Betreff: Stellungnahme des ADFC Germering zum vorhabenbezogenen Bebauungsplan IG 20.2 (ehemaliges Morigl-Gelände) – unser Schreiben vom 20.07.2021

Stellungnahme des ADFC Germering zum vorhabenbezogenen Bebauungsplan IG 20.2 (ehemaliges Morigl-Gelände) – unser Schreiben vom 20.07.2021

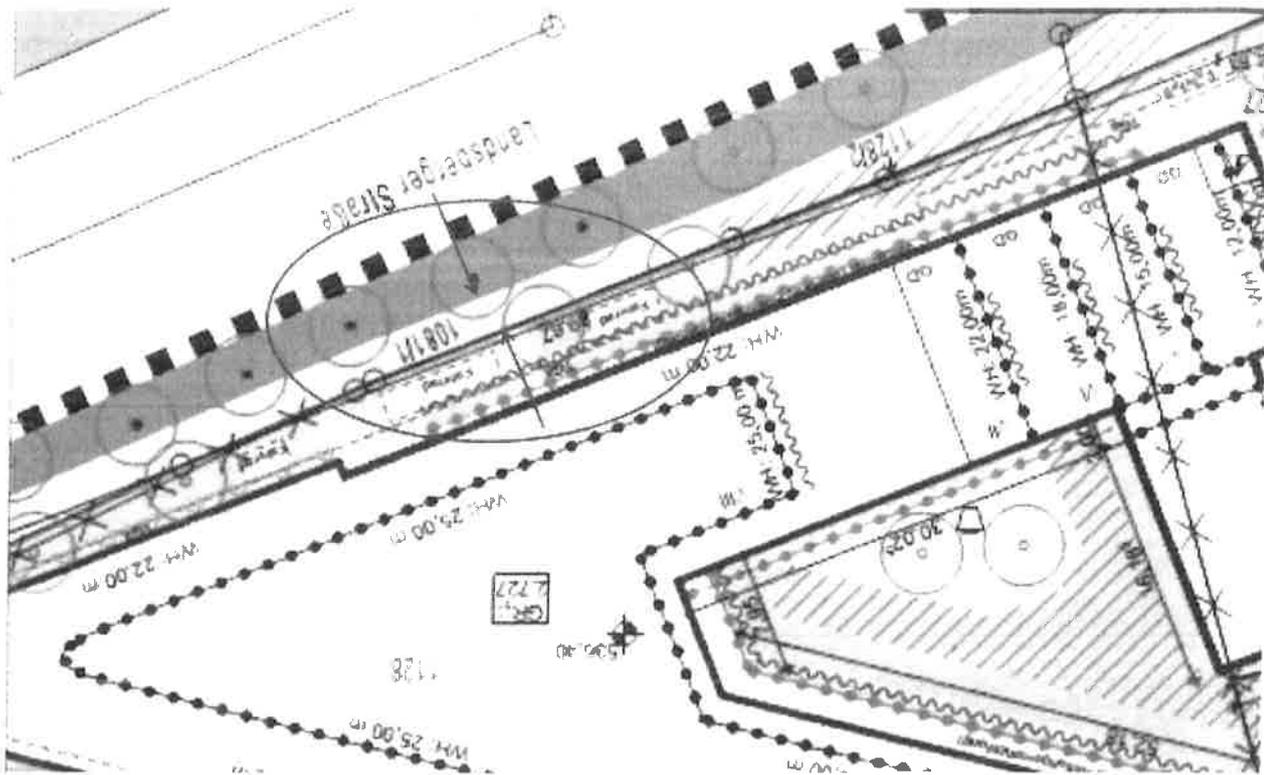
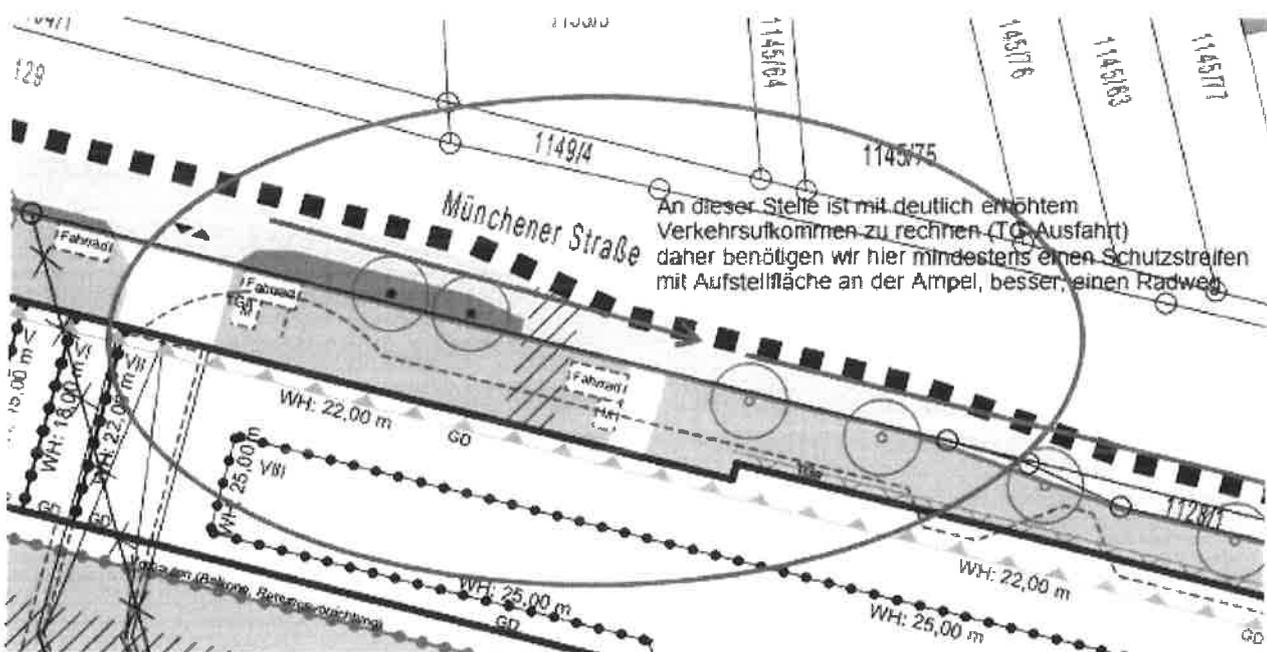
Engstelle südlich des Gebäudes: An der Südseite des Gebäudes soll in Zukunft ein Zweirichtungsradweg zusammen mit einem Fußweg entstehen. Auch in der vorliegenden Planung ist hier keine Verbesserung erkennbar.

1. Aufgrund der Erwartung intensiven Radverkehrs (dies soll die Hauptverbindung Ost-West durch Germering werden) ist zum einen **kein kombinierten Fuß-Radweg** möglich.
2. Ein Zweirichtungsradweg muss eine **Breite von 3m** aufweisen.
3. Ein **zusätzlicher Gehweg mit 2,5m** ist wegen der vielen zu erwartenden Fußgänger, die von der S-Bahn kommend in das Gebäude wollen, notwendig.

Das alles findet sich nicht in der derzeitigen Planung, die für Rad- und Fußgänger **nicht akzeptabel** ist.

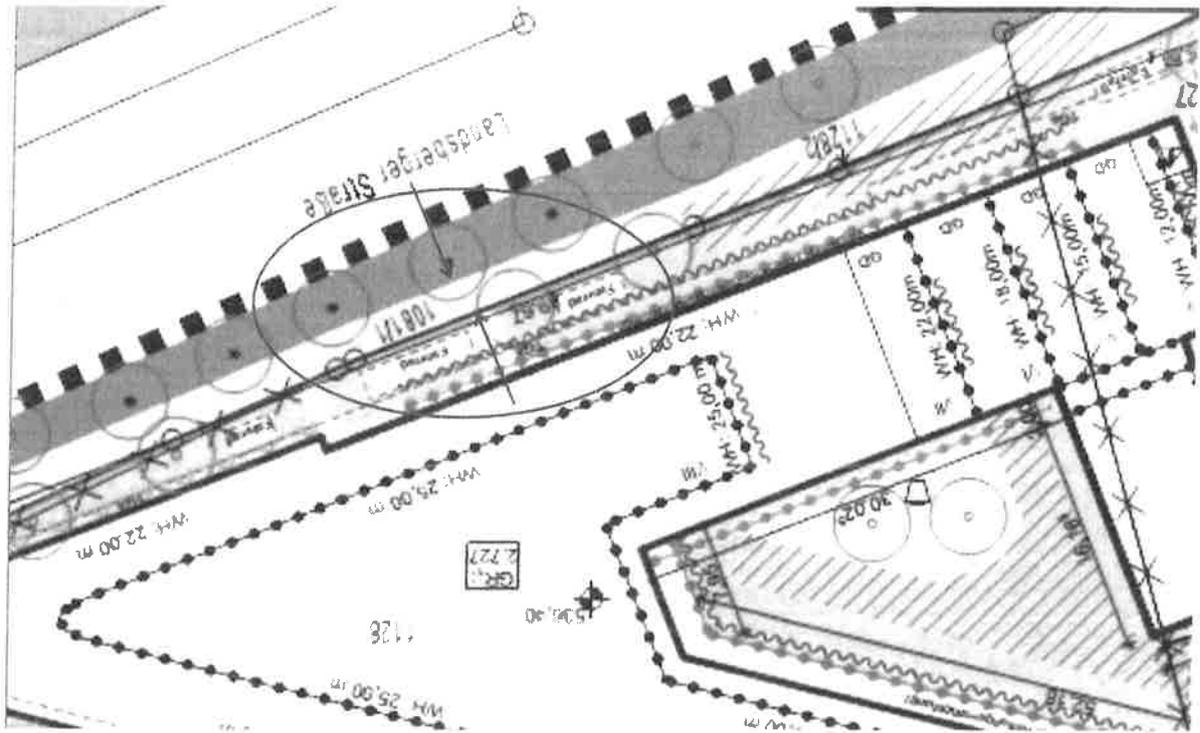
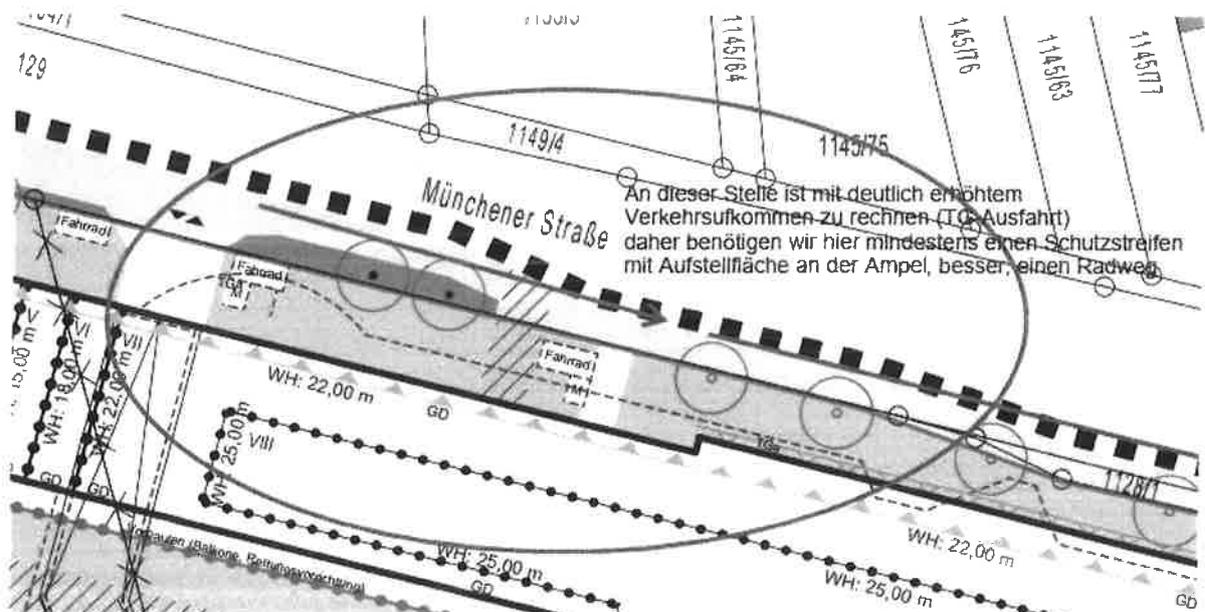
Engstelle südlich des Gebäudes: An der Südseite des Gebäudes soll in Zukunft ein Zweirichtungsradweg zusammen mit einem Fußweg entstehen. Auch in der vorliegenden Planung ist hier keine Verbesserung erkennbar.

1. Aufgrund der Erwartung intensiven Radverkehrs (dies soll die Hauptverbindung Ost-West durch Germering werden) ist zum einen **kein kombinierter Fuß-Radweg** möglich.
2. Ein Zweirichtungsradweg muss eine **Breite von 3m** aufweisen.
3. Ein **zusätzlicher Gehweg mit 2,5m** ist wegen der vielen zu erwartenden Fußgänger, die von der S-Bahn kommend in das Gebäude wollen, notwendig.

Das alles findet sich nicht in der derzeitigen Planung, die für Rad- und Fußgänger nicht akzeptabel ist.

3. Fahrradstellplätze:

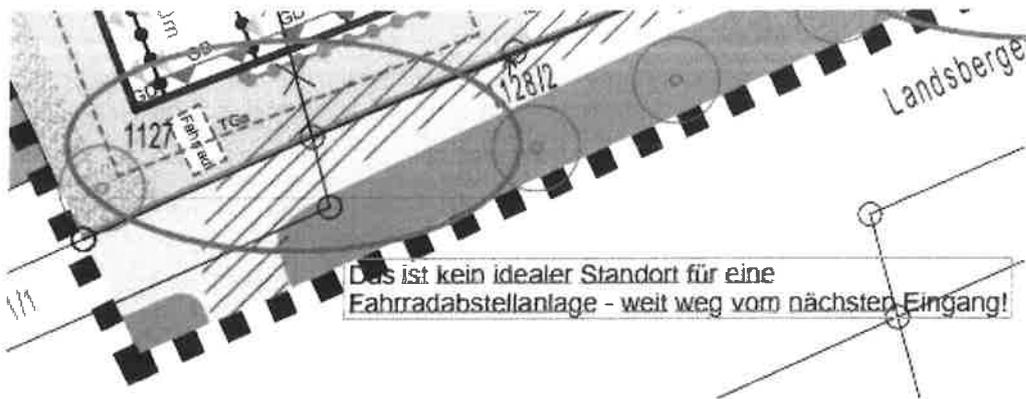
Zu begrüßen ist die Vorgabe, dass ebenerdige Fahrradstellplätze vorzusehen sind und dass die Fahrradstellplätze überdacht/eingehaust werden müssen.
